Onderwerp: Indiening Zienswijze Ontwerp-watervergunning voor de locatie Adamsdreef te Ede.

Uw kenmerk: 1033363/1047511

Ons kenmerk: U478

Hierbij dient de Stichting Milieuwerkgroepen Ede (SME) een zienswijze in op deze Ontwerp-watervergunning. De zienswijze is gericht tegen alle onderdelen van deze Ontwerp-watervergunning.

Figuur 2.3 Chloorhoudende koolwaterstoffen in het grondwater dieper dan 10 m -mv

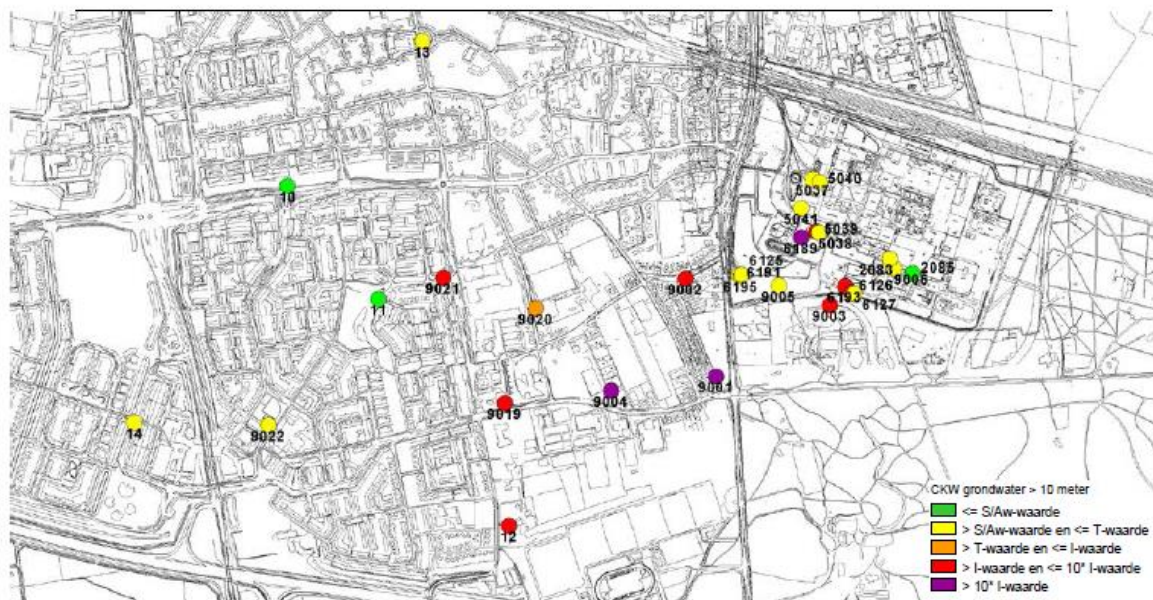
In de notitie "Melding lozing (kwaliteit) onttrekkingswater sanering Enka-pluim Ede d.d. 16 maart 2018" zijn in bijlage 6 de getoetste analyseresultaten weergegeven. In bijna alle watermonsters is sprake van verhoogde waarden van verontreiniging. Vooral in de Maandereng is sprake van sterke verontreiniging doordat de concentraties van stoffen boven de interventiewaarde uitkomen. Als voorbeeld is de kaart voor vluchtige Chloorhoudende koolwaterstoffen (VOCL's) uit het rapport overgenomen. De legenda van de kaart wijkt enigszins af van het toetsingskader, maar alleen op de groene gekeurde locaties is geen sprake van verontreiniging van VOCL's. Er is sprake van sterke verontreiniging op zowel de rood als paars gekleurde locaties.

Deze mate van verontreiniging heeft tot gevolg dat de huidige situatie niet houdbaar is. Het verontreinigde grondwater komt immers via het verticale drainagesysteem naar boven en in het oppervlaktewater terecht. Dit heeft tot gevolg dat zowel in het grondwater als ook in het oppervlaktewater normen en interventiewaarden van zowel sulfaat als andere stoffen worden overschreden.

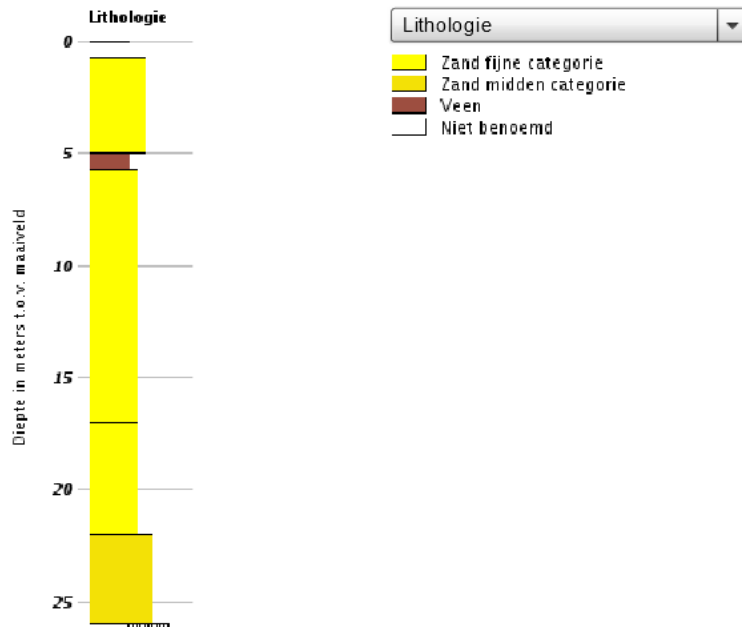
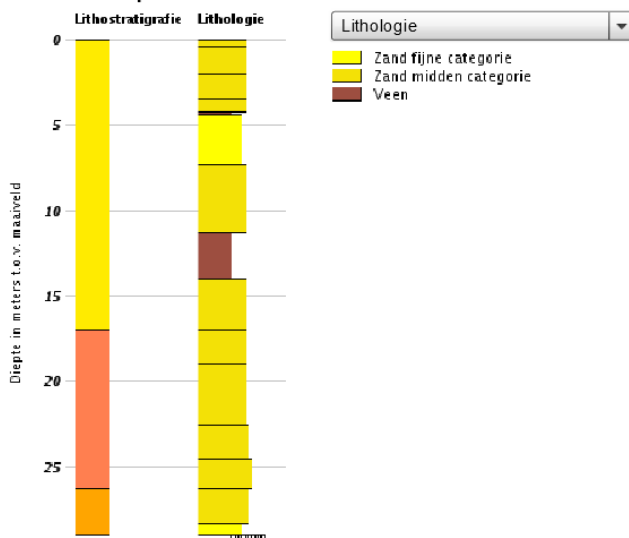
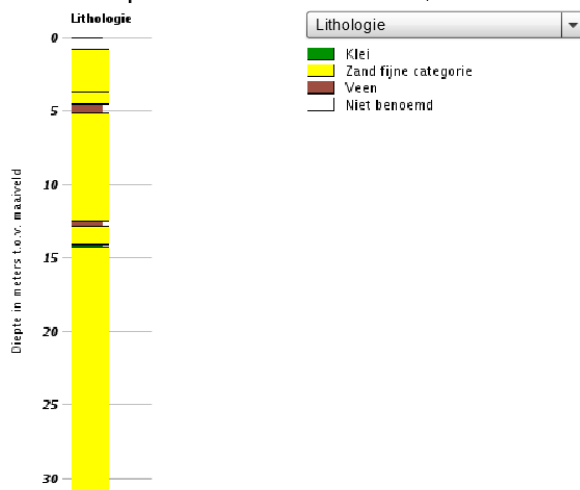
Om een beeld te krijgen van de bodemopbouw en geohydrologie van het gebied kan het boorarchief waarin een groot aantal boringen zijn opgenomen worden geraadpleegd. In de onderstaande figuren zijn de boorgegevens van enkele boringen in de Rietkampen en de Maandereng weergegeven. Het betreft boringen die de bodemopbouw tot een diepte van 25 tot 30 meter weergeven. Uit de boorgegevens blijkt dat de ondergrond tot deze diepte voornamelijk uit zand bestaat met één of meer veenlagen als tussenlaag. Het al dan niet voorkomen van veen kan op relatief korte afstand sterk verschillen en is in hoge mate bepalend voor zowel het effect van de voorgenomen onttrekking als de verspreiding van de vervuilingsspluimen. In de vergunningsaanvraag wordt gesproken over Basisveen. Basisveen is de term die gebruikt wordt voor het veen dat de basis vormde van het Holocene tijdperk. Het Basisveen is dan ook van Holocene ouderdom en komt alleen in het westelijke en Noordelijke deel van Nederland voor. De afzettingen in Ede zijn ouder, namelijk van pleistocene ouderdom (Formatie van Boxtel). Het Basisveen dat vooral voorkomt in West-Nederland en het IJsselmeergebied wordt gekenmerkt door een dunne laag veen (enkele decimeters) die zeer compact is omdat deze is samengedrukt door de erboven gelegen afzettingen. Het Basisveen is zeer slecht doorlatend voor water waardoor er hydrologisch gezien een hoge weerstand aan wordt toegekend. Dit zou dan ook de verklaring kunnen zijn waarom in de berekeningen van Tauw er maar een geringe freatische verlaging van de grondwaterstand wordt berekend. Aangezien de veenlagen van pleistocene ouderdom zijn kan het geen Basisveen zijn. Hierdoor kan er gemakkelijk een te hoge weerstand aan de veenlagen zijn toegekend, waardoor de berekende verlagingen niet juist zijn.

Uit de boorgegevens komt tevens naar voren dat het al dan niet voorkomen van veenlagen op korte afstand sterk kan verschillen. In tegenstelling tot het Basisveen is het dan ook geen veenlaag die over grote afstanden voorkomt. Het betreft veenlagen die in meertjes zijn afgezet (lacustriene afzetting). Het is dan ook de vraag in welke mate de veenlagen kunnen worden beschouwd als vlakdekkende afzettingen of dat het veeninsluitingen zijn van beperkte omvang in een zandpakket.

De berekende effecten met het gebruikte model is, gezien de grote variatie in bodemopbouw op korte afstand erg theoretisch. Naar aanleiding van Tweede Kamervragen over waterkwaliteits- en schadeberekeningen is het volgende aangegeven: *'De grootste onzekerheid vloeit voort uit de schematisatie van de werkelijkheid in modellen: de aannames met betrekking tot dikte en doorlatendheid van bodemlagen in het model'* (Tweede Kamer, vergaderjaar 2011–2012, 30 825, nr. 171).

Figuur 3.1 Kaart met ligging (geplande) monsternamepunten met sulfaatpluim afkomstig van Enka

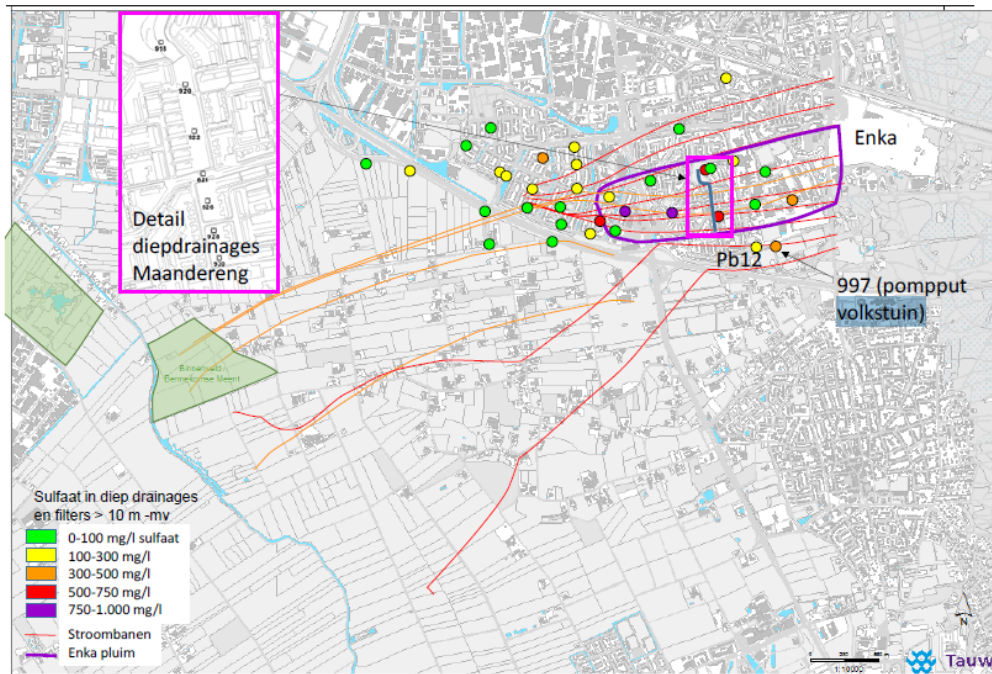
Zoals eerder aangegeven is Uit de recente notitie van Tauw "Melding lozing (kwaliteit) onttrekkingswater sanering ENKA-pluim Ede d.d. 16 maart 2018" gebleken dat het watertappunt dat gebruikt wordt om de volkstuinten aan de rand van de Maandereng water te geven sterk vervuild is met PER, een VOCL. In de notitie staat het volgende: *'Het is dus niet onverwacht dat Per wordt aangetroffen in het grondwater ter plaatse van de volkstuin, maar de concentratie is wel hoger dan verwacht'*. In de berekende vervuiliingspluimen (zie onderstaande figuur) zou de volkstuin buiten de vervuiliingspluim vallen. Uit de watermonsteranalyses blijkt dit niet het geval te zijn. Hieruit blijkt dan ook dat, conform hetgeen in de literatuur is aangegeven, de modelberekeningen niet toereikend zijn voor het berekenen van de verspreiding van de vervuiliingspluimen. In de literatuur staat hierover het volgende: *'Pas op voor de powerpoint-pluim! Juist vanwege het grillige verspreidingskarakter van VOCl is het onzin om mooie pluimcontouren te tekenen. Ook de pluim heeft dan een grillige opbouw'*.

Figuur 3.9 Berekende stroombanen en verlagingpatronen van de grondwaterstand als gevolg van de grondwateronttrekking (markers geven periode van 5 jaar aan)

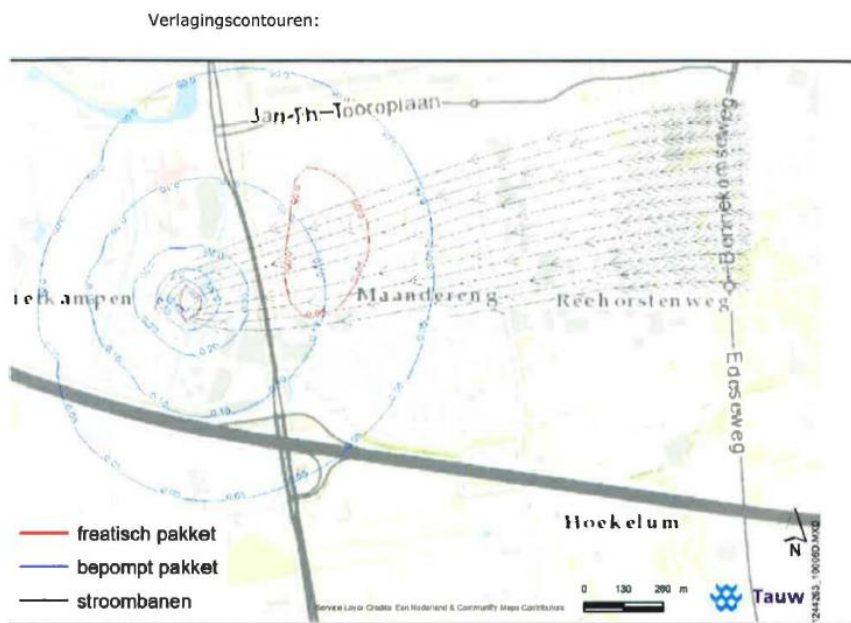
Aangezien gebleken is dat de vervuiling ook buiten de door Tauw berekende en opgegeven vervuilingspluim voorkomt is het de vraag of sanering middels één saneringsbron toereikend is. Voor het daadwerkelijk voorkomen van verdere verspreiding van de vervuiling is het verstandiger gebruik te maken van een raai van pompputten haaks op de vermoedelijke stroomrichting.
